КАТАНКА АЛЮМИНИЕВАЯ

ГОСТ 13843—78

Изменение № 2 ГОСТ 13843—78 Катанка алюминиевая. Технические условия
Утверждено и введено в действие Постановлением Государственного комитета
СССР по стандартам от 05.12.88 № 3946

**Изменение № 3 ГОСТ 13843—78 Катанка алюминиевая. Технические условия
Утверждено и введено в действие Постановлением Государственного комитета
СССР по управлению качеством продукции и стандартам от 30.10.89 № 3268**

Схема погрузки бухт катанки

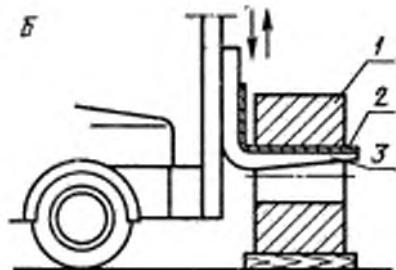
Приложение 1. Подрисуночная подпись. Заменить слова: «2 — эластичная прокладка» на «2 — предохраняющая прокладка (резина, войлок, древесина и т. п.)».
